No. 12 Rev. 1 SCC

No. 23 Rev. 1 ▲事象 別紙 2-2

No. 24 SCC

図 4.2 18-8 (304) 鋼のクリープ強さと破断強さ

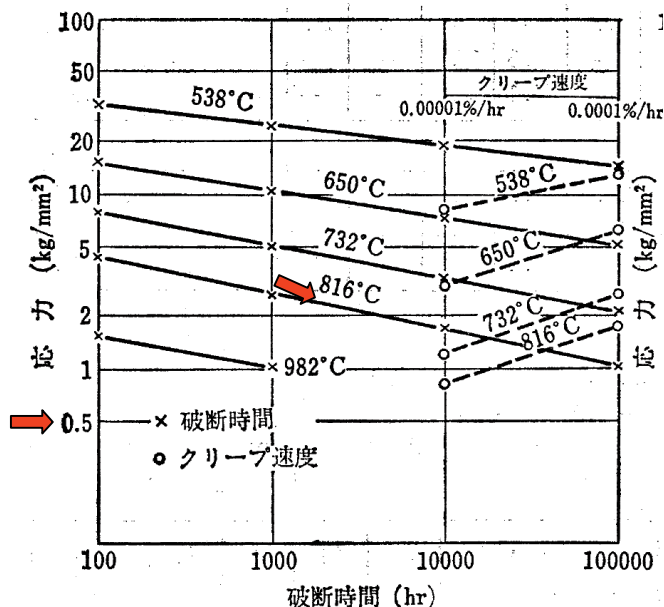
クリープの健全性を研究報告により担保していますが、研究報告の内容について示して下さい。

クリープの健全性を示した研究報告について、ステンレス鋼便覧にオーステナイト系ステンレス鋼のクリープ強さと破断強さに関するデータの記載があり、当該データを基に評価を行っている。

クリープが発生しないと評価している表 1 の設備について、データをグラフに当てはめた場合、下図のグラフの応力最小値【0.5 kg/mm² (約 4.9 MPa)】で保守的に確認しても破断時間は 100,000 時間以上となり、運転開始 60 年時点の累計運転時間は 300 時間以下であると想定されることからクリープは発生しないと評価している。

図1 ウォータージェットピーニングの施工範囲

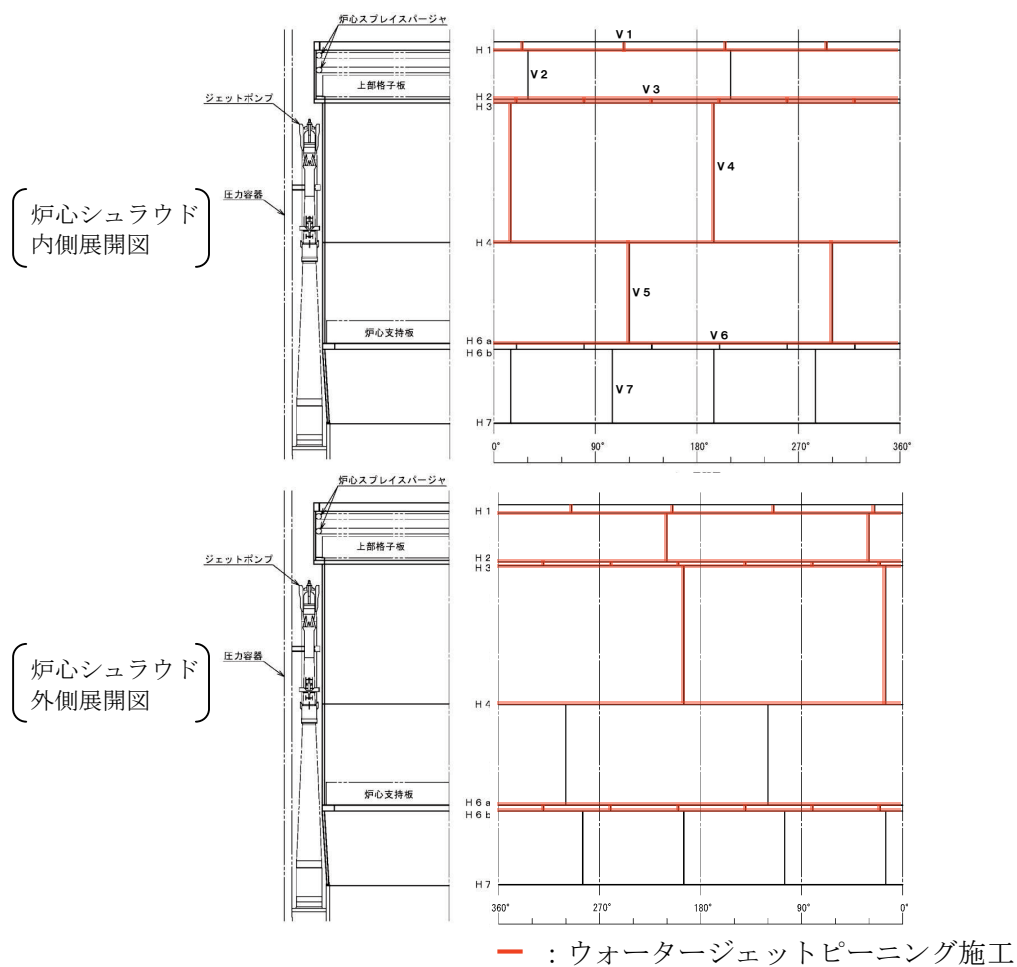
<p>コメント (確認内容)</p>	<p>シュラウドにおける保全の内容についてご説明ください。 例えば、WJP の実施有無と実施箇所。水質状況（HWC or NMC）実施の有無と現状確認。</p>														
<p>回 答</p>	<p>炉心シュラウドの保全としては、水中カメラによる目視点検を実施するとともに予防保全としてウォータージェットピーニング（WJP）および水質管理を実施している。 以下に保全の内容を示す。</p> <p>1. 目視点検 炉心シュラウドに対する点検は、(社)日本機械学会 発電用原子力設備規格 維持規格」(以下、「維持規格」という。)に基づき、表 1 に示すとおり定期的に水中カメラによる目視点検を実施している。</p> <p style="text-align: center;">表 1 炉心シュラウドの点検内容</p> <table border="1" data-bbox="384 954 1390 1128"> <thead> <tr> <th colspan="2">点検対象</th> <th>点検方法</th> <th>点検頻度</th> <th>至近の点検実績</th> <th>点検結果</th> <th>備考</th> </tr> </thead> <tbody> <tr> <td>炉心シュラウド 周溶接継手</td> <td>内面 外面</td> <td>MVT-1</td> <td>運転時間で 5～20 年*</td> <td>第 17 回定期検査 (2017 年)</td> <td>良</td> <td>維持規格 に基づく 点検</td> </tr> </tbody> </table> <p>※次回点検の頻度（維持規格 IJG 炉内構造物の個別検査（表 IJG-2500-B-2、添付 IJG-B-2-1）による）。なお、WJP 未実施部位の次回点検の頻度と次々回点検以降の頻度は、運転時間で 5～15 年以内。</p> <p>2. 予防保全 (社)日本機械学会 発電用原子力設備規格 設計・建設規格 事例規格「応力腐食割れ発生の抑制に対する考慮(NC-CC-002)」によると、応力腐食割れ(以下、「SCC」という。)の発生因子である「材料」、「応力」、「環境」を改善することで SCC 発生を抑制する対応が例示されている。 島根 2 号炉の炉心シュラウドにおける SCC 発生を抑制するための対策について、発生因子毎に以下に示す。</p> <p>(1) 材料 低炭素オーステナイト系ステンレス鋼である SUS316L を使用しており、耐 SCC 性が高いと考えている。</p> <p>(2) 応力 第 12 回定期検査(2004 年)および第 13 回定期検査(2006 年)にウォータージェットピーニングにより残留応力の改善を実施している。 ウォータージェットピーニングの施工範囲を図 1 に示す。 なお、第 11 回定期検査(2003 年)において炉心シュラウド周溶接継手 H4 内面近傍に確認されたひびについては、第 12 回定期検査(2004 年)において研削によりひびを除去した後、研削加工面に対してウォータージェットピーニングを施工し、残留応力の改善を実施している。</p>	点検対象		点検方法	点検頻度	至近の点検実績	点検結果	備考	炉心シュラウド 周溶接継手	内面 外面	MVT-1	運転時間で 5～20 年*	第 17 回定期検査 (2017 年)	良	維持規格 に基づく 点検
点検対象		点検方法	点検頻度	至近の点検実績	点検結果	備考									
炉心シュラウド 周溶接継手	内面 外面	MVT-1	運転時間で 5～20 年*	第 17 回定期検査 (2017 年)	良	維持規格 に基づく 点検
